Avis technique Sécurité-incendie - Bureau Veritas Solutions

N° rapport : 9682534/281020/GS/0

AVIS TECHNIQUE SECURITE INCENDIE

Site : ENTREPÔT « GRA.SA.SA »

5.2.2. Ouvrage B – Local technique : atelier

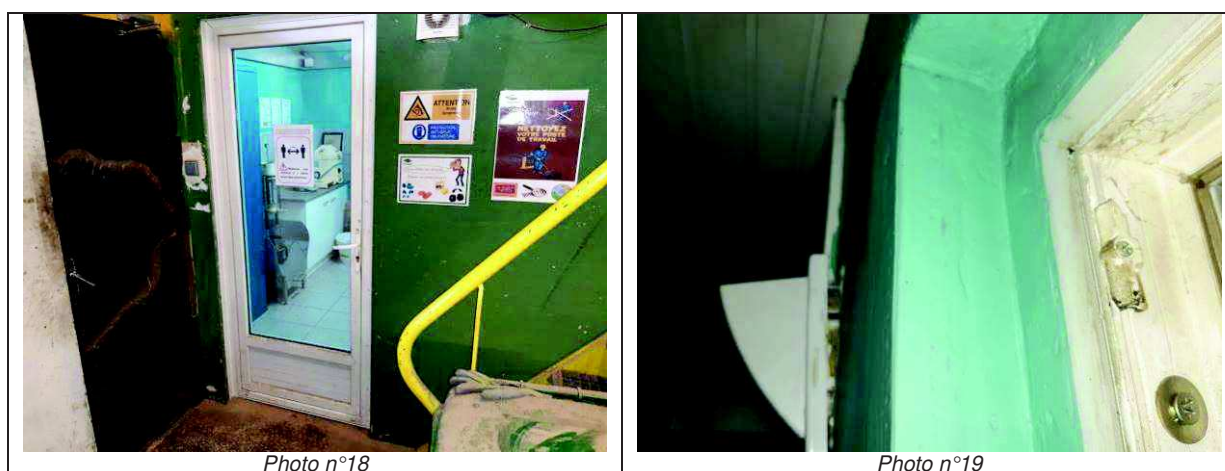
Lors de notre visite sur site, nous avons observé, au sein de la zone de production la présence d'un local technique : atelier. Ce local s'articule uniquement en RDC. En R+1 et au droit de ce local on note la présence d'un bureau.

Le mur séparatif érigé entre ces locaux et la zone de production a été maçonné à partir de blocs en aggloméré de ciment affichant une épaisseur de 15 cm en RDC et à partir de blocs en aggloméré de ciment affichant une épaisseur de 20 cm en R+1.

De par sa conception, le mur existant entre l'atelier et la zone de production pourrait être classé « EI 120 » au minimum.

Toutefois, les observations, ci-après effectuées lors de notre visite sur site, ne permettent pas de retenir ce mur comme un ouvrage classé « EI 120 » :

- de par sa conception (porte simple en PVC avec double vitrage en partie centrale), la porte existante en RDC et desservant cet atelier ne présente aucun degré de résistance au feu (photo n°20) ;
- de par sa conception (menuiserie simple en PVC de type double vitrage), l'ouverture existante en R+1 ne présente aucun degré de résistance au feu (photo n°21) ;
- présence de traversées de réseaux et d'entrées d'air au sein de la paroi étudiée ici (photo n°22) ;
- de par sa conception (plaques métalliques reposant sur un platelage bois repris par des solives bois – information communiquée par le client lors de notre intervention), le plancher haut R+1 du bureau ne présente aucun degré de résistance au feu (photo n°23) ;

En l'état, l'ouvrage décrit dans cette partie ne présente aucun degré de résistance au feu.
